dotyczy: przetarg nieograniczony nr TP.382.071.2023 JK – sprzęt jednorazowego użytku do zabiegów elektrofizjologicznych

Na podstawie art. 135 ust. 2 ustawy z dnia 11 września 2019 r. Prawo zamówień publicznych (Dz.U.2023.1605 t.j.) udzielam wyjaśnień na zadane pytania:

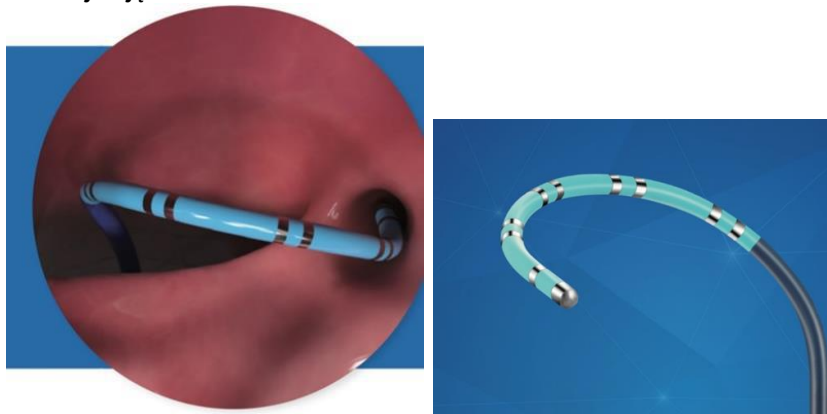
„Zwracam się do Zamawiającego o dopuszczenie produktów konkurencyjnych o niewielkich różnicach parametrów :

W ramach zadania proponujemy również dodatkowo unikatową 10 polową sterowalną elektrodę 3 D sinus Flex  
Poniżej zdjęcie:

- 1.7 Trzon cewnika (shaft) wykonany z materiału tłumiącego drga
  - 1.8 Pierścienie elektrod o szerokości : ring 1- 2 mm ( dla 4 F 1 mm) - tip 1,6 – 2 mm ( dla 4 F 1,6 mm)
  - 1.9 Spacing do wyboru, min 4 rodzaje, w tym : 2-5-2 mm, 2-8-2mm, 2mm, 5 mm
  - 1.10 4-Rejestrowanie sygnałów endokawitarnych
  - 1.11 Stymulacja każdego z biegunów
  - 2 Kabel przyłączeniowy
  - 2.1 Kompatybilność z systemem EPS GE Prucka
  - 2.2 Rok produkcji 2023
  - PARAMETRY OCENIANE
  - 3 Możliwość wyboru spośród różnych wielkości krzywizn więcej niż trzy - TAK
  - IV Elektrody defibrylujące jednorazowe – Patch do defibrylatora Zoll
  - PARAMETRY GRANICZNE
  - 1 Kompatybilność z defibrylatorem ZOLL Rseries
  - 2 Rok produkcji 2023
  - 3 Możliwość kardiowersji i defibrylacji dwufazowej”
- ODPOWIEDŹ**  
Zamawiający nie dopuszcza.
